OSSERVAZIONI al “Progetto di un impianto eolico denominato "San Cosmo" composto da 8 Aerogeneratori da 6,2 MW per una potenza complessiva di 49,6 MW nei comuni di Comuni di San Cosmo Albanese (CS), Vaccarizzo Albanese (CS), San Giorgio Albanese (CS), Corigliano-Rossano (CS) e Terranova da Sibari (CS).”

Valutazione Impatto Ambientale (PNIEC-PNRR) ID n. 10948

OSSERVAZIONE 1: Distanze ex D.M. 10/09/2010

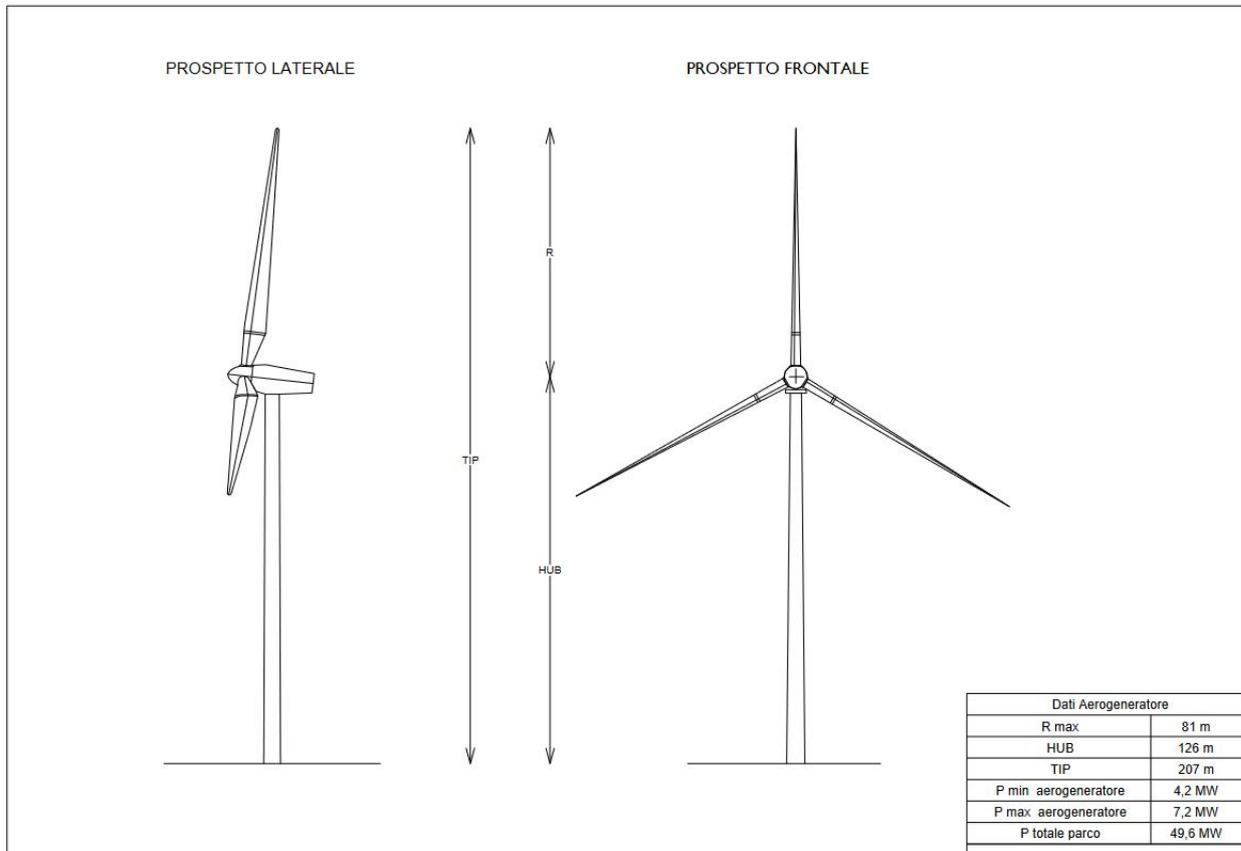
Dall'**elaborato 01** del progetto in questione si evincono le caratteristiche dell'aerogeneratore previsto (ben 207 metri di altezza totale!):

L'aerogeneratore risulta avere una altezza complessiva di **metri 207** che moltiplicati per 6 volte (ai sensi dell'art 5.3 del D.M. 10/09/2010) necessita di un posizionamento, dai centri abitati, ad una distanza di almeno **metri 1.242**.

Aerogeneratore n° **SC03, SC04, SC06 ed SC07**

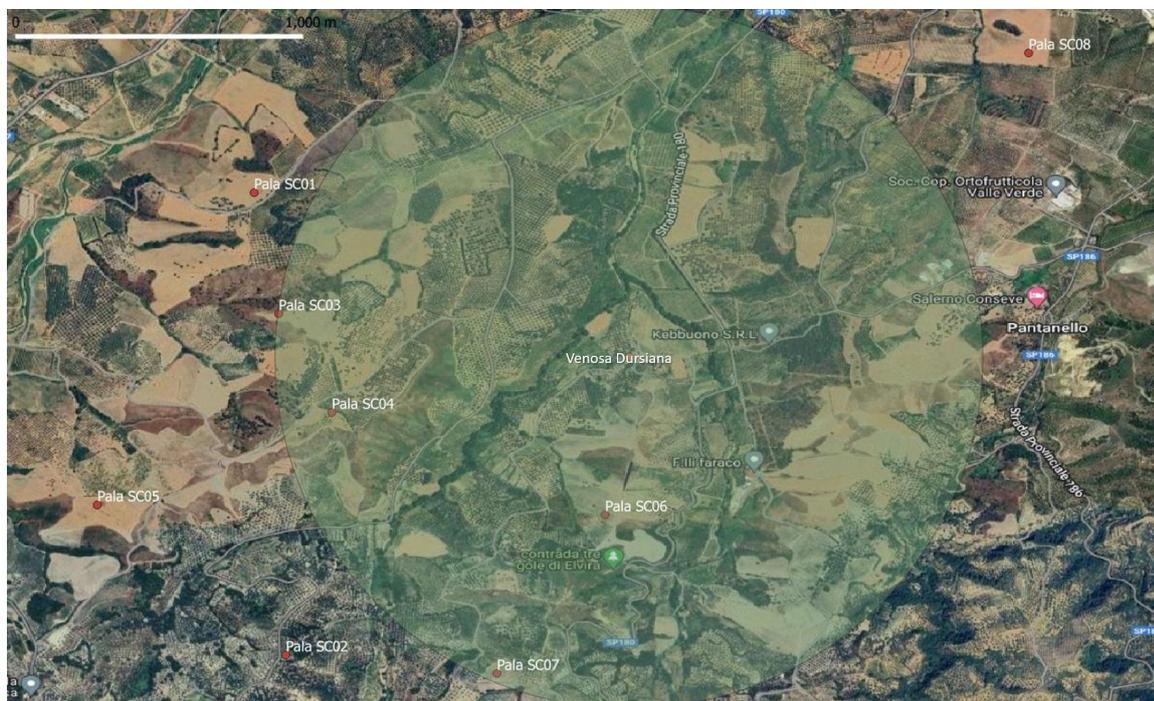
Come da ortofoto seguente, gli aerogeneratori che risultano essere ad una **distanza inferiore ai metri 1.242** dalla contrada “Dursiana Venosa”, nel territorio di Vaccarizzo Albanese, sono:

Aerogeneratore n° **SC08**

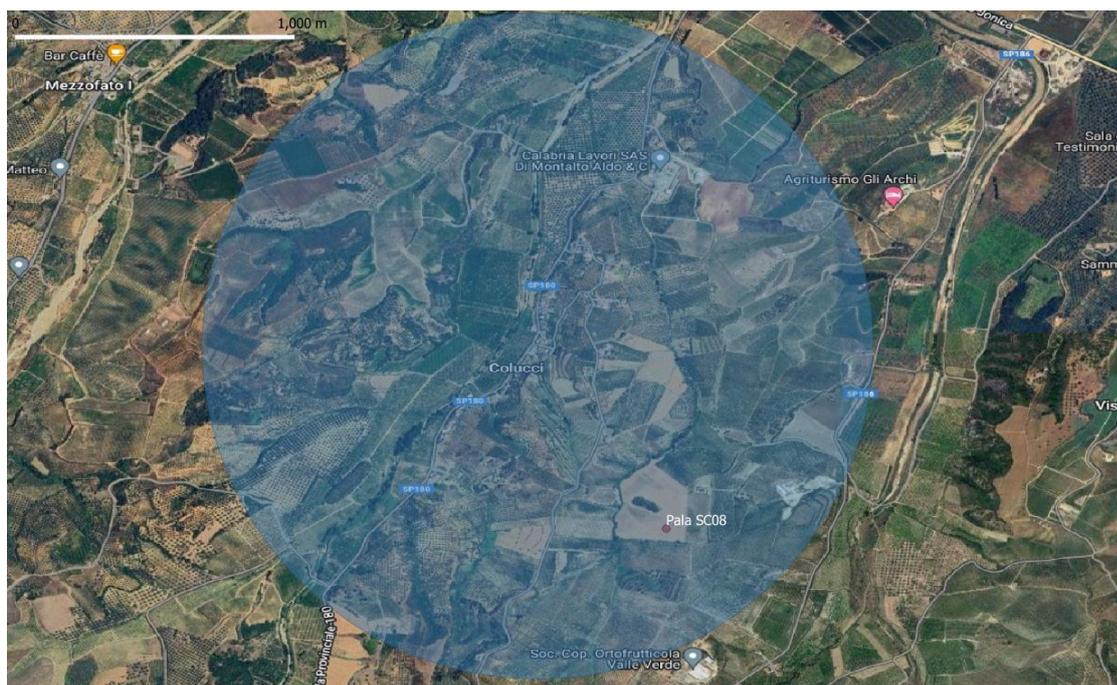
Come da ortofoto successiva, anche sulla contrada “Colucci”, nel territorio di San Giorgio Albanese, insiste un aerogeneratore posizionato ad una **distanza inferiore ai metri 1.242 metri previsti dal D.M. 10-9-2010 (Linee guida per l'autorizzazione degli impianti alimentati da fonti rinnovabili)**:

Aerogeneratore n° SC01

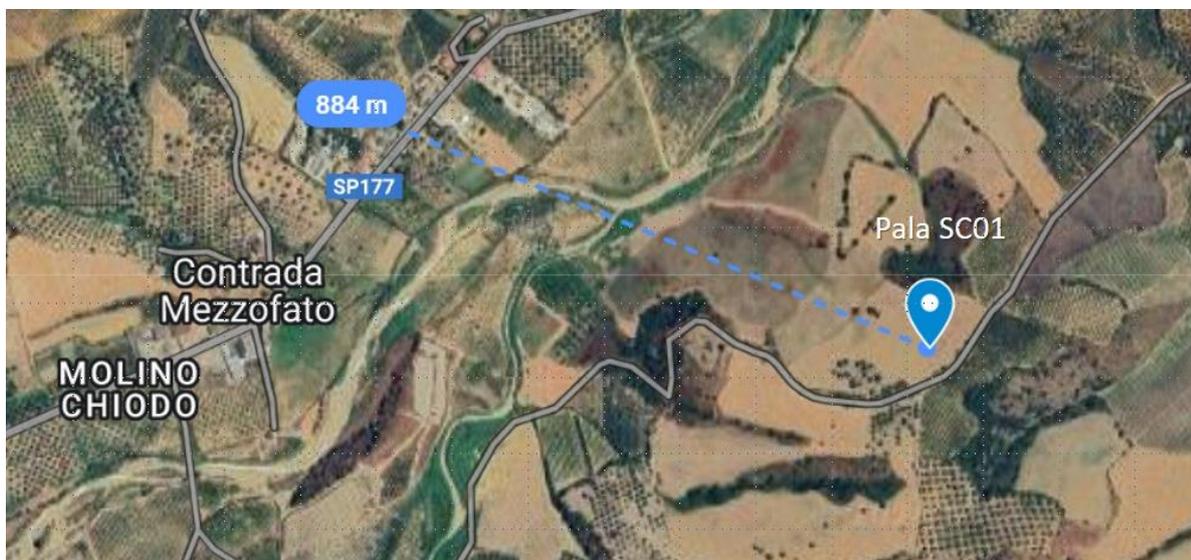
Altresì nei pressi della contrada “Mezzofato”, nel territorio di Corigliano-Rossano, è previsto un aerogeneratore ad una distanza pari a circa 4 volte soltanto l’altezza totale di 207 dell’aerogeneratore, come si può evincere dalla seguente ortofoto:

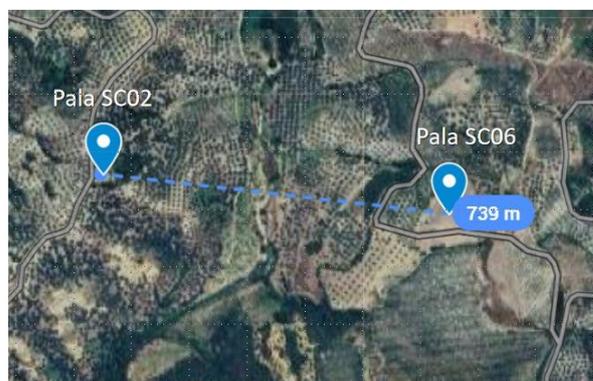
B1) Il Decreto Ministeriale 10/09/2010, al punto 3.2, impone inoltre una distanza da 5 a 7 volte il diametro sull’asse del vento prevalente, nel caso del progetto in parola il “vento di ponente” dunque lungo l’asse Ovest – Est. Prendendo la misura minima, cioè di 5 volte il diametro, avremo che **la distanza minima, lungo l’asse del vento prevalente, deve essere di metri 972** (diametro m 162 X 5 = m 810 più due volte il raggio per m 162 = m 972).

Esaminando il progetto in parola tali distanze minime risultano violate rispettivamente fra le pale n° **SC02** ed **SC06**.

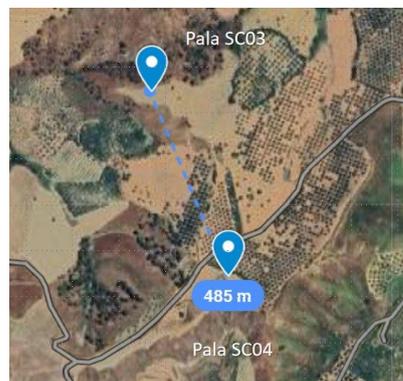
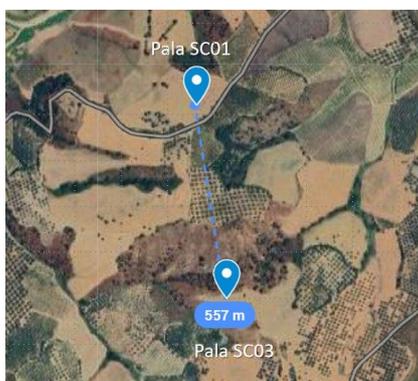
in parola il “vento di ponente” dunque lungo l’asse Nord - Sud. Prendendo la misura minima, cioè di 3 volte il diametro, avremo che **la distanza minima tra le macchine, lungo l’asse della perpendicolare del vento prevalente, deve essere di metri 648** (diametro m 162 X 3 = m 486 più due volte il raggio per m 162 = m 648).

Relativamente all’ipotesi B2, rispettivamente fra le pale: **SC01 con SC03; SC03 con SC04 le distanze non vengono rispettate.**

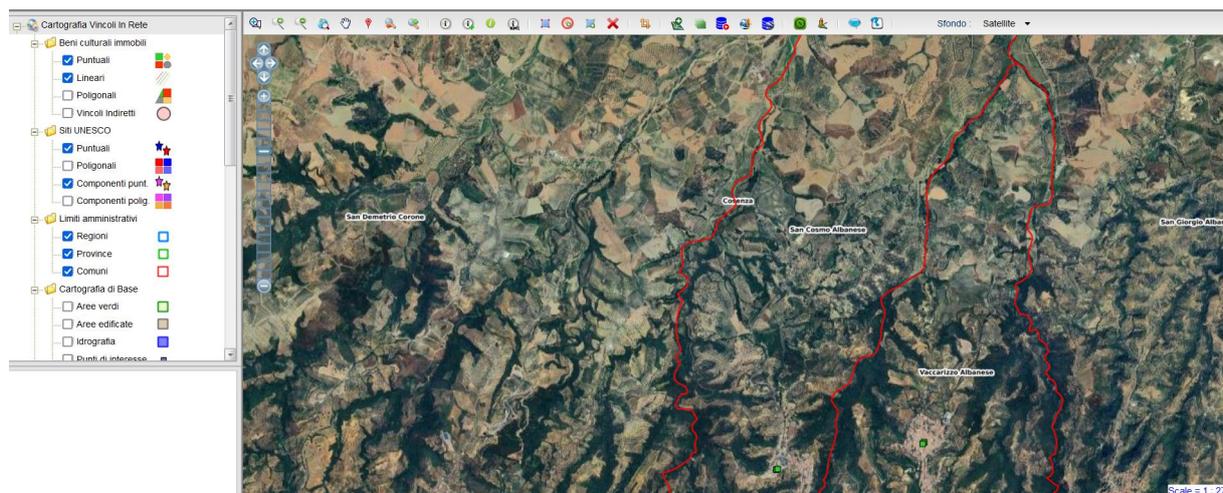
I recenti interventi normativi, al fine di “snellire” le procedure, hanno ridotto le distanze minime necessarie, per la realizzazione di parchi eolici, da aree di notevole interesse pubblico da Km 7 a **Km 3**.

Il progetto di cui in parola è interessato dalla presenza di almeno tre “**beni sottoposti a tutela**”:

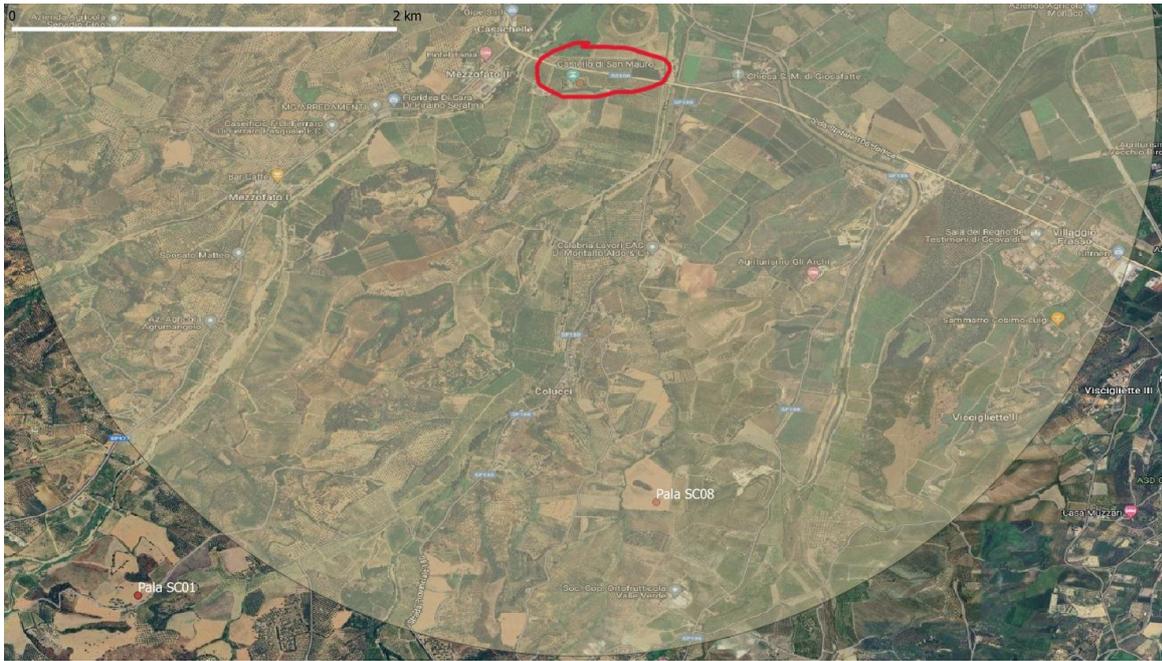
Gran parte degli aerogeneratori risultano essere ad una **distanza inferiore ai 3 chilometri** di distanza minima richiesti dalla citata normativa.

Precisamente le pale n° **SC02, SC03, SC04, SC05, SC06 ed SC07**

Foto presa dalla scheda di "fotosimulazione", ex ante ed ex post, dal progetto di cui in parola.

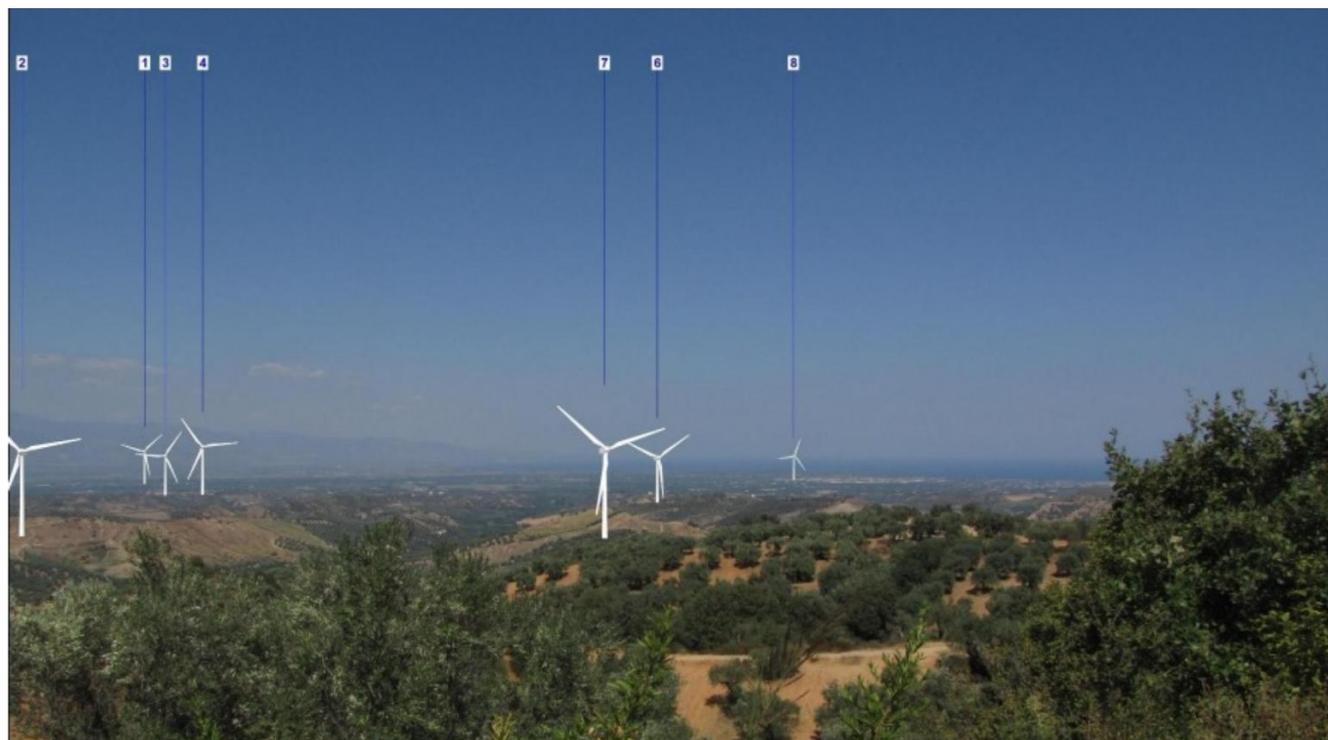
Si fa presente come, non sappiamo quanto involontariamente, nessuna delle foto mostra l'impatto complessivo dell'intero parco eolico ma solo parziale, tre o quattro pale per volta. Tutte le foto sembrano "angolate" alla bisogna per nascondere la complessità e la pervasività, sul panorama, dell'intervento complessivo. In qualche caso sembra che l'operatore si sia voluto quasi nascondere dietro ad un incolpevole albero d'ulivo.

Questa è l'unica foto che ne contiene sette su otto. Certamente sia in questa che nelle altre ricostruzioni le pale appaiono non proporzionate, se solo si pone mente al fatto che sommando l'altitudine media di posa in opera, circa 230 m.s.l.d.m., più i 207 metri di altezza delle stesse arriviamo ad un'altezza complessiva, sul livello del mare, di circa 440 metri che è proprio identica all'altitudine del Comune di Vaccarizzo Albanese.

Guardando dal Comune di Vaccarizzo Albanese l'impatto, seppur simulato, sarebbe proprio ad altezza sguardo e non così in basso.

Inoltre, conoscendo bene il territorio, e confrontando le foto col posizionamento puntuale in progetto, anche il posizionamento nelle simulazioni fotografiche appare in gran parte errato e dunque la possibilità di verificare il reale impatto appare del tutto compromessa.

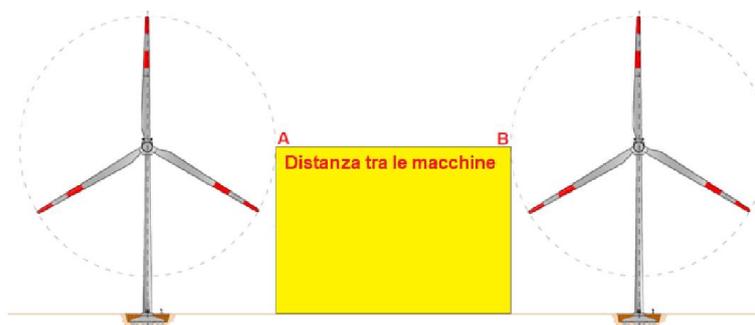
Diversamente, invece, quando nel D.M. regola la distanza tra gli aerogeneratori, le abitazioni, i centri abitati, le aree protette, le aree tutelate ecc... In quel caso il D.M. non individua il punto di inizio della misurazione alla "base della torre", come indicato al punto "7.2 Misure di mitigazione", ma parla di "distanza tra le macchine".

Quindi quando nel Decreto, in relazione alle distanze, si scrive "distanza tra le macchine" si riferisce esplicitamente all'insieme delle tre parti, che assemblate tra esse, costituiscono un unico elemento e quindi, e senza ombra di dubbio, la "distanza tra le macchine" da prendere a riferimento è quella intercorrente tra i punti più estremi degli organi rotanti.
